DETERMINAZIONE N° 400 DEL 10/05/2018

OGGETTO: DISCARICA PER RIFIUTI INERTI SITA IN COMUNE DI COSTABISSARA: APPROVAZIONE PROGETTO DI RIPRISTINO AMBIENTALE E GESTIONE POST OPERATIVA DELLA DISCARICA PER RIFIUTI INERTI SITA IN LOCALITÀ PILASTRO IN COMUNE DI COSTABISSARA.
DITTA: BEDIN S.R.L.
SEDE LEGALE STRADA CAPERSE, 271 VICENZA
SEDE IMPIANTO: LOC. PILASTRO COMUNE DI COSTABISSARA

PARERE CTPA N. 02/0518

Fig. 1

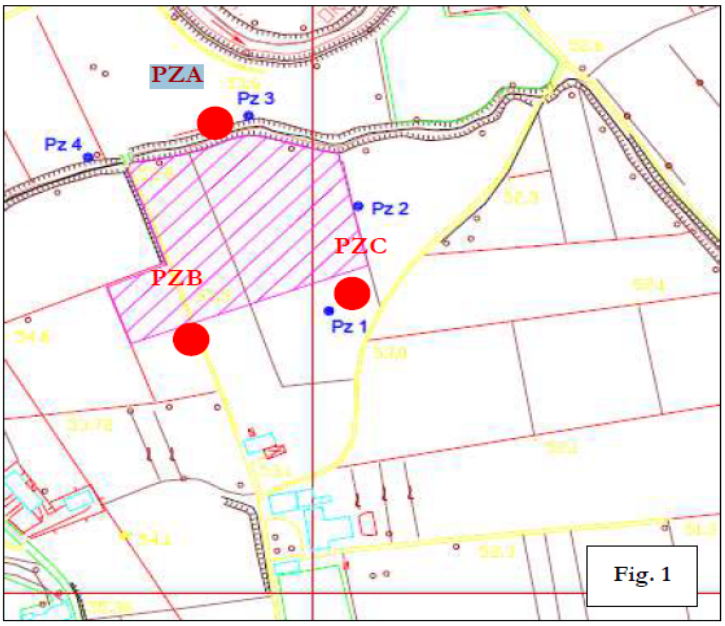
Nella proposta progettuale di ripristino ambientale presentata nel 2013 erano individuati alcuni piezometri (Pz1,Pz2,Pz3,Pz4) (fig.1) utilizzati a suo tempo per l'analisi delle acqua sotterranee.

L'attuale progetto propone la realizzazione di nuovi piezometri in quanto non è possibile l'utilizzo di quelli precedenti dato che il diametro non è appropriato per campionamenti ambientali rappresentativi (1").

In ogni caso dal sopralluogo congiunto tra Provincia, Comune e Arpav si è verificato che alcuni sono stati eliminati.

Il nuovo progetto prevede di realizzare n°3 Piezometri con le seguenti modalità e caratteristiche:

· Profondità : 10 metri
· Diametro interno : 3"
· Completamento: da valutare durante la perforazione a seconda delle litologie incontrare;
· Posizione (vedi fig.1 – PZA, PZB, PZC) – che sarà successivamente georeferenziata
